# Parecer técnico

## Remoção prévia da vegetação na área do reservatório da UHE Sinop

**Philip M. Fearnside**

Figura 1. Desembarque se pescado da pesca comercial no reservatório de Balbina. O reservatório tinha que ser fechado para pesca comercial a partir de 1997, apesar de ter um enorme paliteiro. Fonte: Weisser (2001).

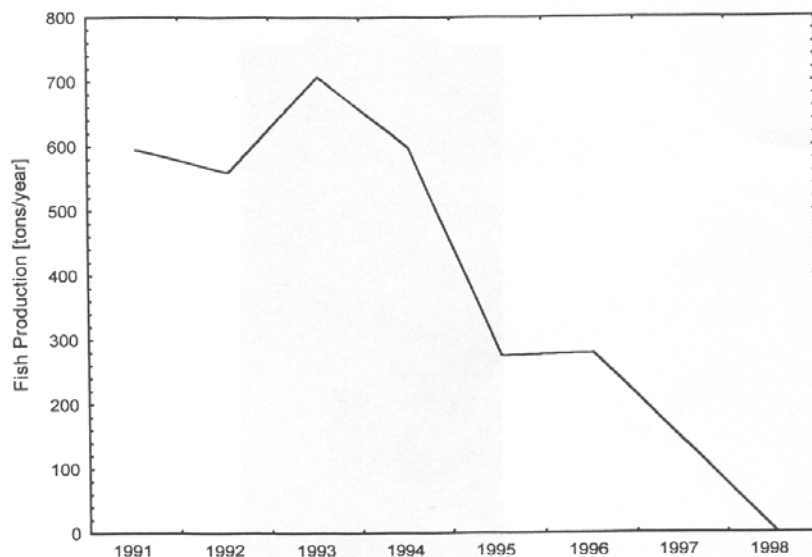
O parecer sobre ictiofauna (CES, 2016, p. 129-197) apresenta o exemplo do reservatório de Mourão, na bacia do rio Paraná, onde há mais peixes em uma parte deste reservatório com paliteiro do que em uma parte sem paliteiro (Gois *et al.*, 2015). O parecer (p. 152) sugere que um fator importante seria a disponibilidade de perifiton, o seja, um lodo que cresce na superfície dos troncos submersos e que é consumido por algumas espécies de peixes. De fato, perifiton cresce em troncos submersos, como no caso do

reservatório de Balbina. Embora o aproveitamento de perifiton por peixes ocorra, este fator pode ter um papel modesto em manter o estoque de peixes em um reservatório. O caso de Balbina ilustra como a presença de um “paliteiro” de árvores mortas no reservatório não garante a produção de peixes. O reservatório da UHE Balbina foi enchido entre outubro de 1987 e março de 1989, criando o que provavelmente é o maior paliteiro do mundo (Fearnside, 1989). Mesmo assim, a produção de peixes sempre foi extremamente baixa. A produção entrou em colapso (Figura 1), e o reservatório tinha que ser fechado para pesca comercial a partir de 1997.

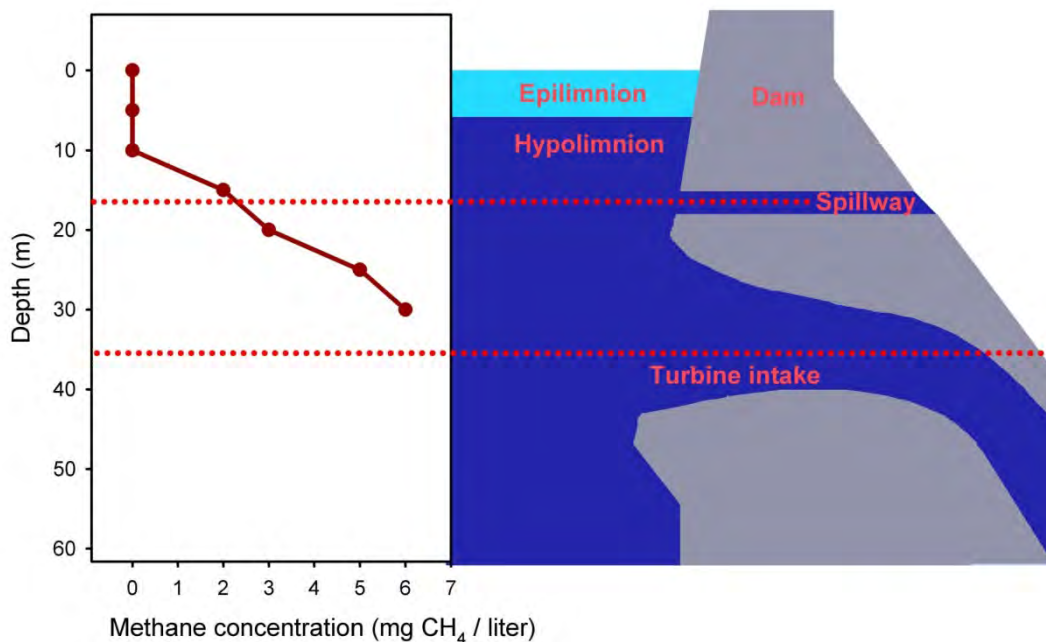
Especialmente em barragens de armazenamento, como Tucuruí e Sinop, a água no reservatório tende a estratificar em camadas que são separadas por temperatura. Há uma camada superficial, de 2-10 m de espessura (o epilímnio) com temperatura maior, e, por ser em contato com o ar, com presença de oxigênio na água (Figura 2). Uma divisória, chamada de termoclina, separa esta camada da camada mais profunda (o hipolímnio), que tem água é fria e não mistura com a água da superfície. Nesta água profunda a primeira decomposição de matéria orgânica vegetal, e de carbono lábil no solo, forma  $\text{CO}_2$ , assim retirando o oxigênio da água. Quando o oxigênio acaba, a decomposição forçadamente termina e metano, assim enriquecendo a água com este gás de efeito estufa.

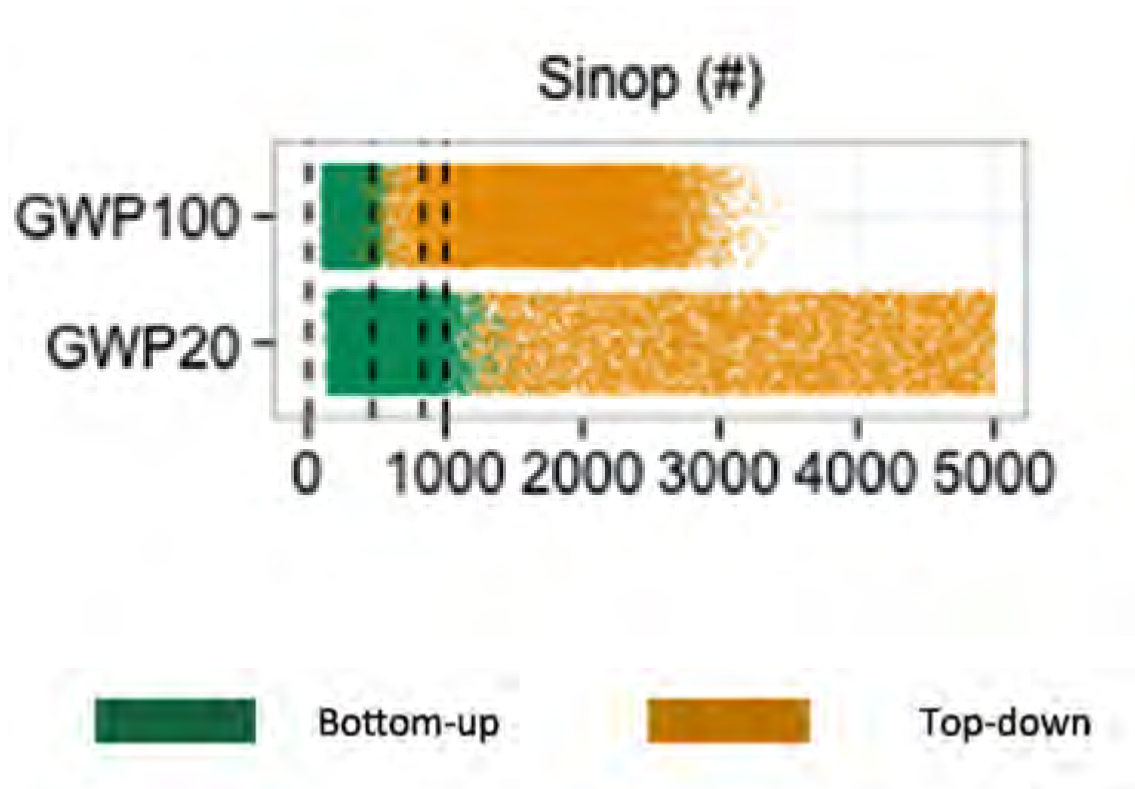
A UHE Sinop é prevista para ter emissões bastante altas de gases de efeito estufa, como mostrado pelo trabalho de Faria *et al.* (2015) na revista *Environmental Research Letters*. Este estudo mostrou que, mesmo considerando o potencial de aquecimento global (GWP) de metano para 100 anos, “a maior parte dos fatores de emissão simulados para Cachoeira dos Patos, Cachoeira do Caí, e Sinop são mais altos do que para usinas termoelétricas” [“most of the simulated emission factors for Cachoeira dos Patos, Cachoeira do Caí, and Sinop are higher than those for thermal power plants”] (Faria *et al.*, 2015, p. 8). Esta diferença é ainda maior quando considerando o GWP para 20 anos, que é o relevante para cumprir com o limite de temperatura global “bem abaixo de 2°C acima da média pré-industrial” do Acordo de Paris (ver: Fearnside, 2015a, 2017). Afinal, não temos 100 anos para controlar o efeito estufa. A UHE Sinop foi a recordista entre todas as 18 barragens amazônicas analisadas por Faria *et al.* (2015). E estas estimativas são conservadoras por subestimar parte da emissão abaixo das barragens (ver: Fearnside, 2016b). Como é evidente na Figura 4, o impacto de Sinop pode ser muito maior que combustível fóssil, mesmo quando o GWP de 100 anos favorecido pela indústria hidrelétrica é usado para a comparação.
